改善箇所説明図

原動機

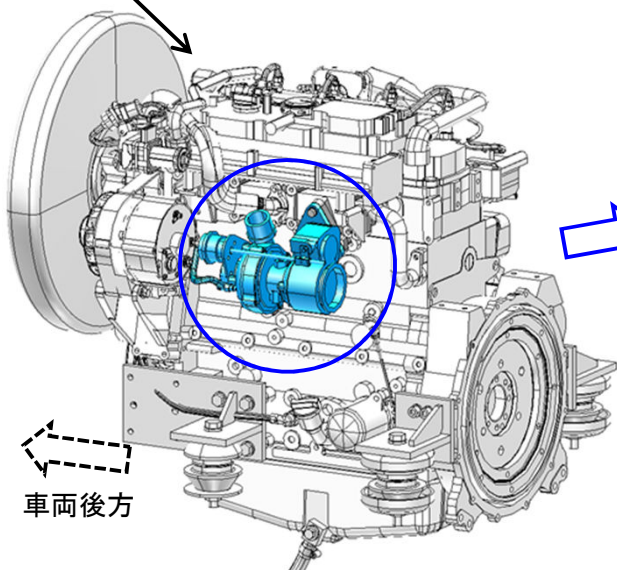
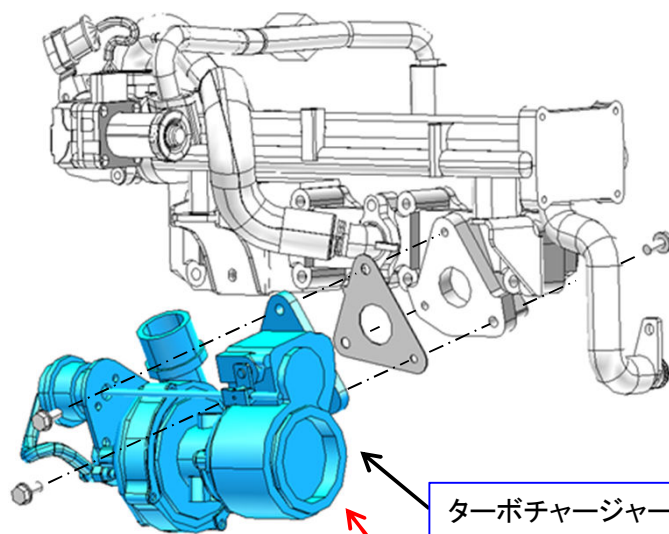
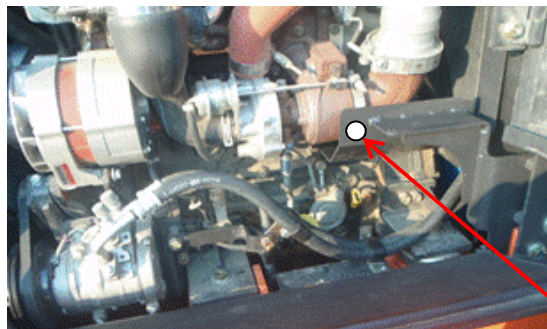
基準不適合発生箇所

ターボチャージャー内部のスラストベアリングの形状が不適切なため、エンジン始動時にスラストベアリング部が潤滑不良となり異常摩耗することがある。そのため、ターボチャージャーのシャフトにガタが生じてエンジン出力が低下及び潤滑油が漏れて油圧が低下し、最悪の場合、フェールセーフ制御によりエンジンが再始動できなくなるおそれがある。

改善措置の内容 : 全車両、ターボチャージャーを対策品に交換する。

ブラケットに白色ペンキを塗布する
